# いわき都市計画決定及び変更

～ 計画図 ～

# 1. 計画図【久之浜地区】～防災緑地～

緑①

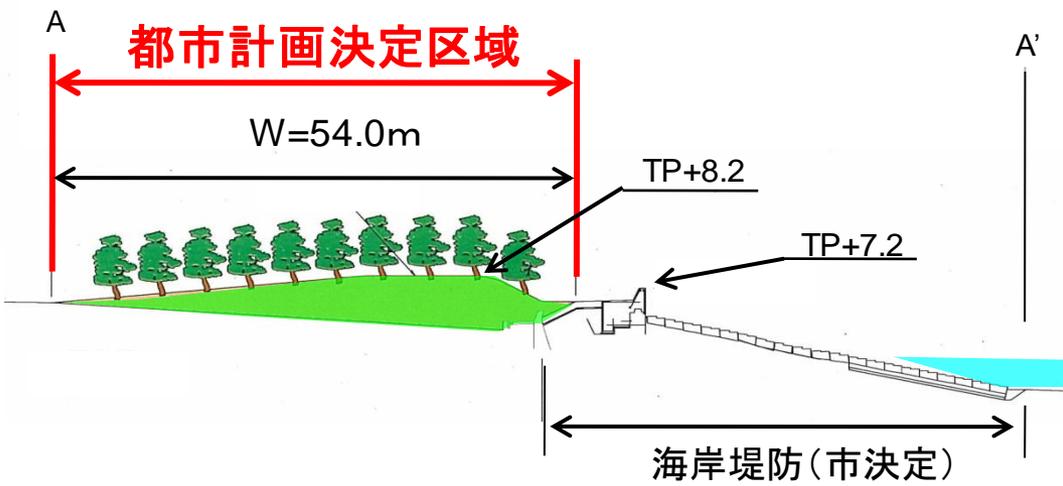
《議案第1939号 変更内容》  
◇7号 久之浜防災緑地の追加(新規)  
面積A=約11.2ha

道①

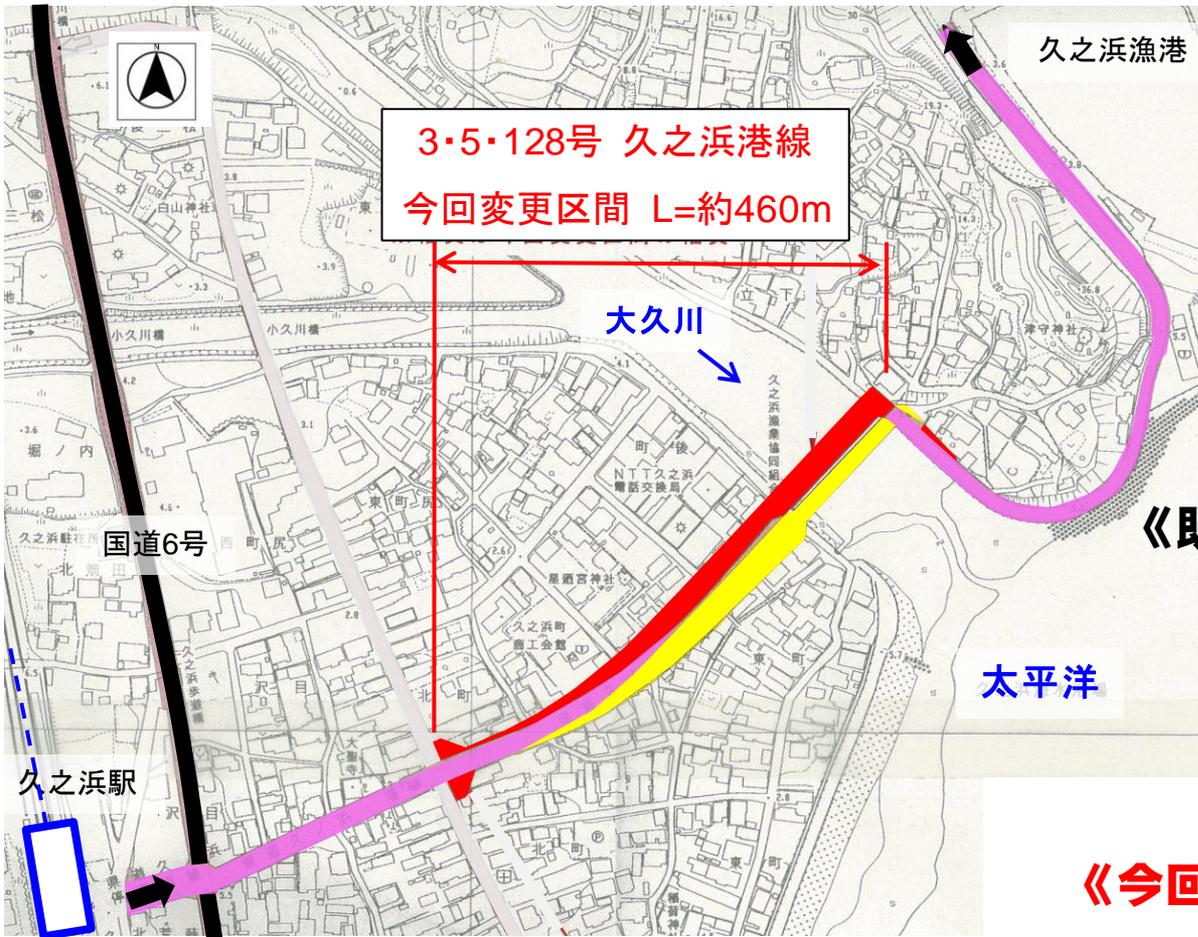
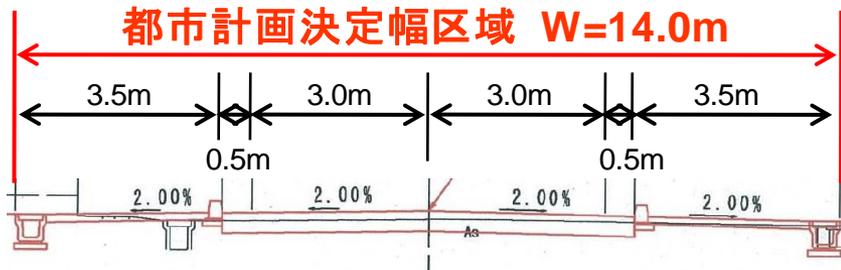
### ◇3・5・128号 久之浜港線の変更

- ・線形の変更
- ・幅員の変更(7m→14m)

3・5・128号 久之浜港線  
今回変更区間 L=約460m

河①

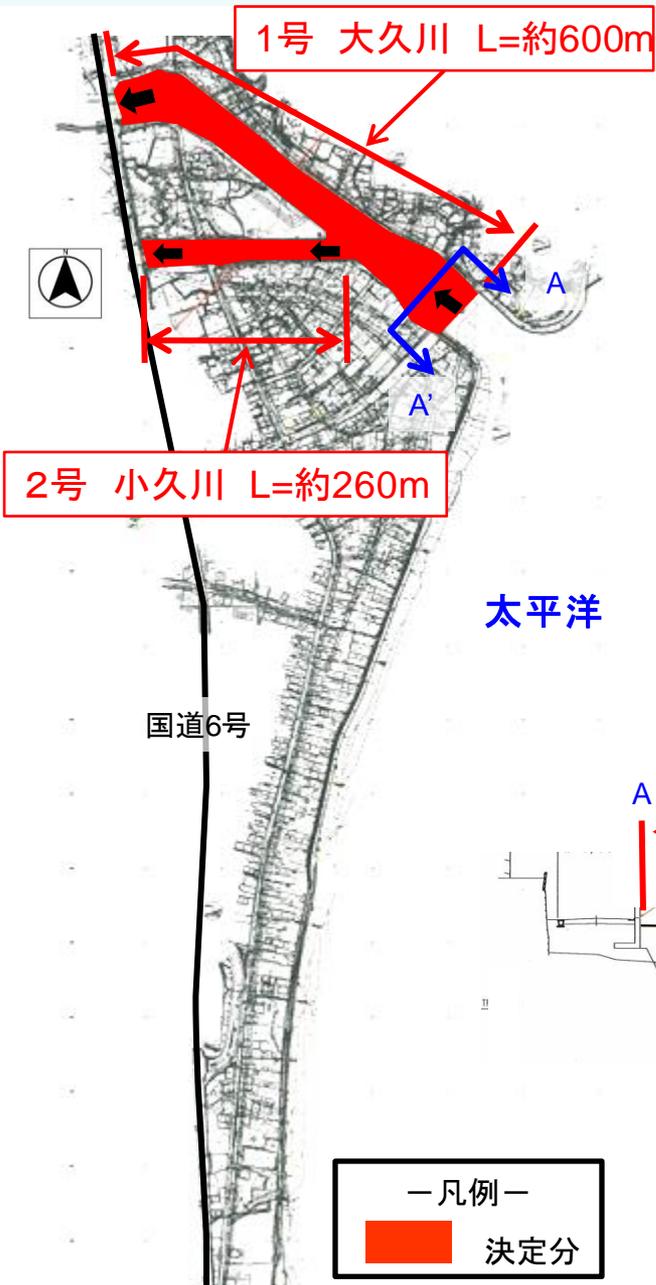
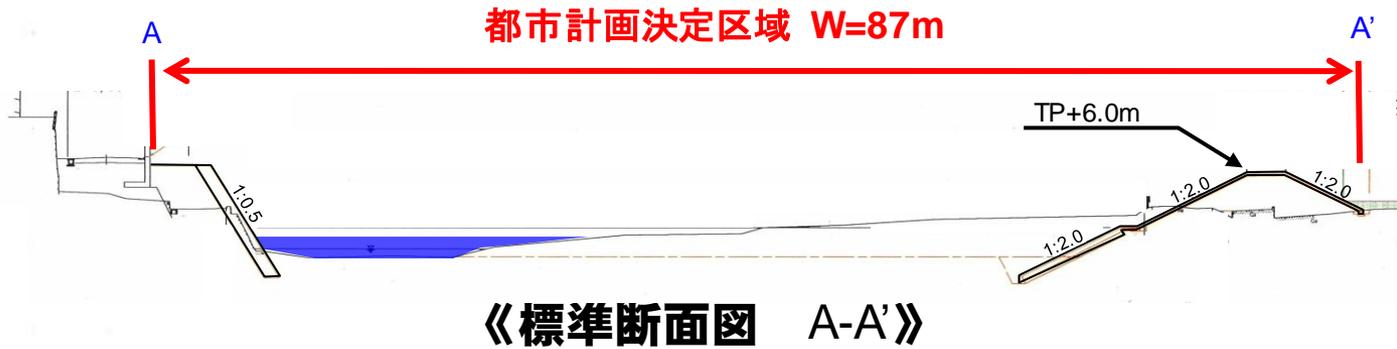
- ◇1号 大久川の決定(新規)  
幅員: 45~87m  
延長: 約600m
- ◇2号 小久川の決定(新規)  
幅員: 33~48m  
延長: 約260m

道②

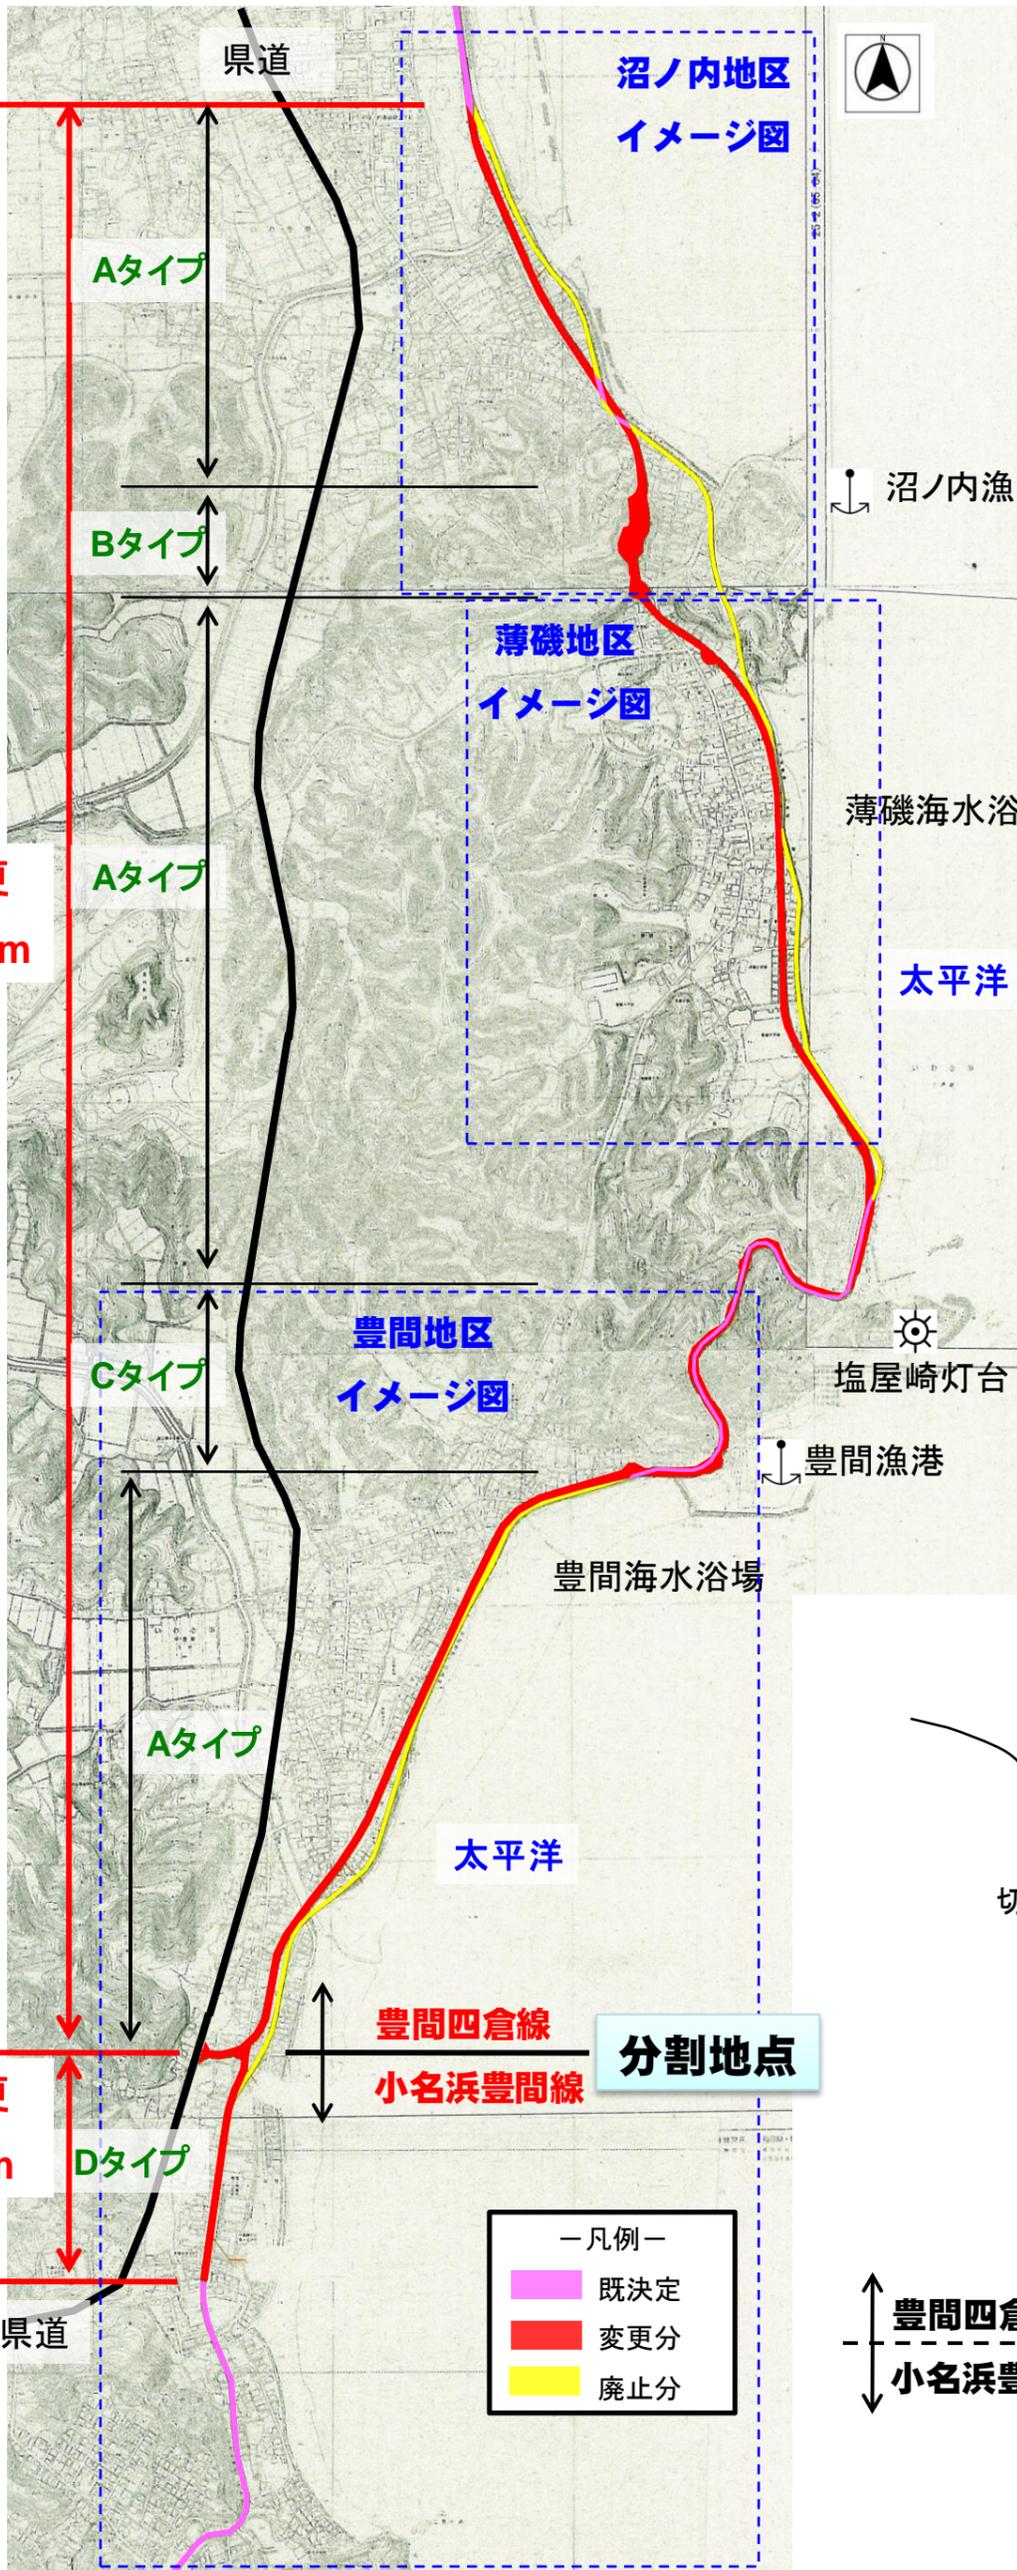
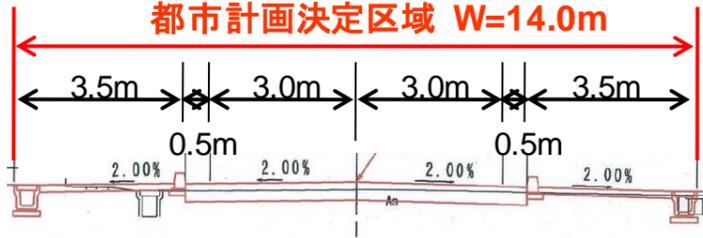
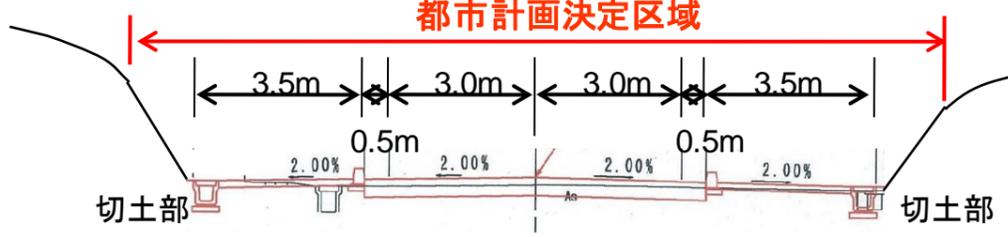
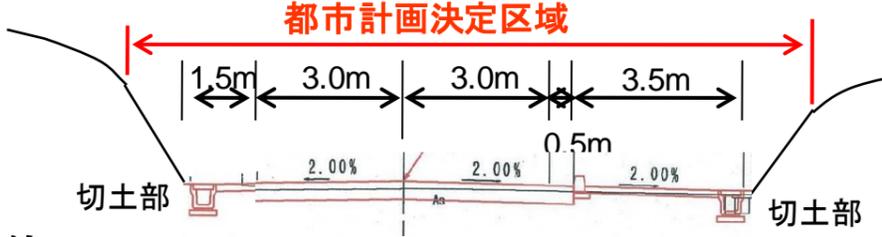
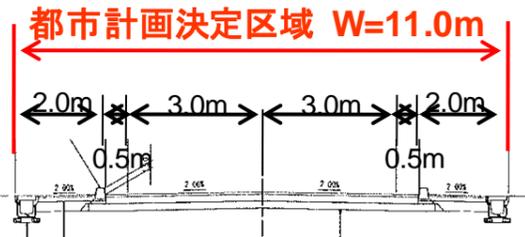
※既決定3・6・174号小名浜四倉線を豊間地区を境に2つの都市計画道路に分割

◇3・6・174号 豊間四倉線の変更

- ・起点の変更(路線名変更)
- ・線形の変更
- ・幅員の変更(8m→14m、11.5m)

◇3・6・210号 小名浜豊間線の追加

- ・既決定3・6・174号小名浜四倉線の線形で決定
- ・線形の変更
- ・幅員の変更(8m→11m)

緑②

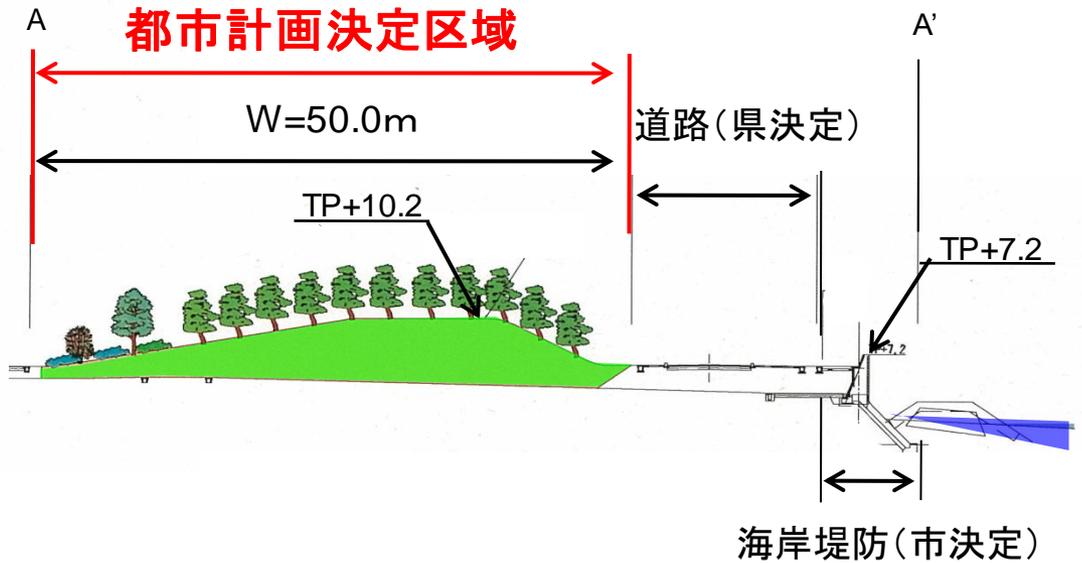
9号 豊間防災緑地  
A=約13.6ha

◇9号 豊間防災緑地の追加(新規)

面積A=約13.6ha

河②

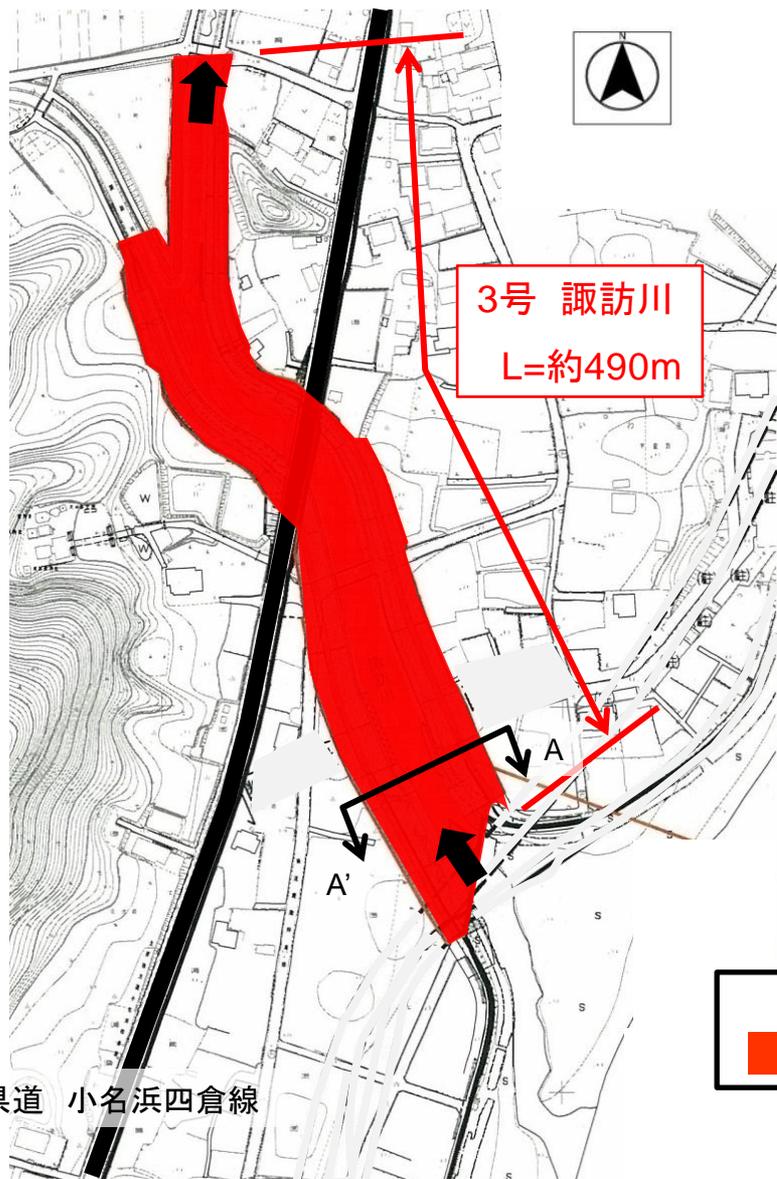
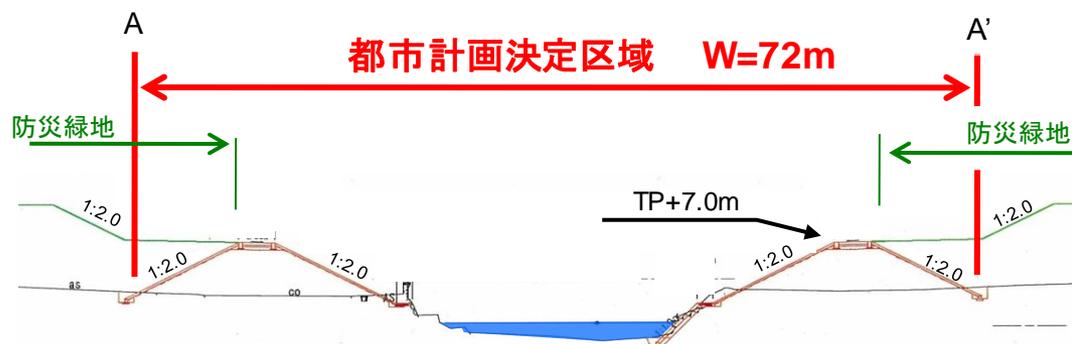
### ◇3号 諏訪川の決定(新規)

幅員: 29~72m

延長: 約490m

道③

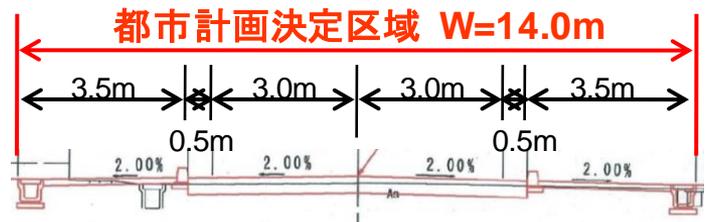
3・4・111号勿来小浜線 今回変更区間 L=2,160m

◇3・4・111号 勿来小浜線の変更

- ・終点の変更(名称の変更)
- ・線形の変更
- ・幅員の変更(12m→14m)
